## 募集要項等に関する第2回質問に対する回答

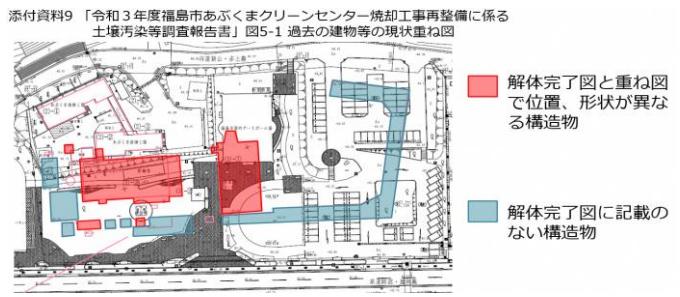
30	103	第2章	第11節	2	<p>地下埋設による特高引込となった場合はガントリー不要となるため、特高引込ルートを公告時の屋外受電設備設置予定箇所側ではなく、県道309号（岡部・渡利線）側から工場棟へ引込むルートとなるよう、東北電力ネットワーク様とご調整いただくことは可能でしょうか。また、東北電力ネットワーク様との責任分界点は工場棟内の特別高圧受電盤の受電端子部と考えて宜しいでしょうか。</p>	<p>前段については、No. 6を参照してください。 後段については、架空での引込の場合は、図のとおりです。</p> <p>地中線での引込の場合は、機器構造や種別により異なる場合があるため、一般電気事業者との協議になります。</p> <p>また、一般的な場合の費用負担については、最終鉄塔から敷地境界までは、一般電気事業者負担となります。 敷地内の管路工事は事業者負担となります。 送電線の引込に関しては、敷地境界からGISまでのこう長が50m以内の場合は、一般電気事業者の負担、50mを超える場合は、敷地境界からGISまで全てが事業者負担となります。</p>
31	103	第2章	第11節	2. 2-1	第1回質問に対する回答 No. 22, 64, 68他  地下埋設引込（ガントリー不要）とのことですが、最終決定事項でしょうか。決定事項でないとすると、いつ方針決定されるのかご教示願います。	No. 5を参照してください。
32	103	第2章	第11節	2. 2-1	第1回質問に対する回答 No. 22, 64, 68他  地下埋設引込の場合はガントリー不要とのことですが、想定される電路ルートについてご教示願います。	No. 6を参照してください。
33	109	第2章	第11節	7	非常用発電設備から資源化工場とヘルシーランド福島への送電は見込まなくとも良いというご指示ですが、これは要求事項ではないが、提案を妨げるものではない、と理解して良いでしょうか。	ご理解のとおりです。
34	112	第2章	第11節	10, 11	CDにてご提供いただきました図面において、ヘルシーランド福島の施設内に自家発電設備がございますが、焼却プラント側へ逆充電されないようインターロックが取られているという理解で宜しいでしょうか。	ご理解のとおりです。
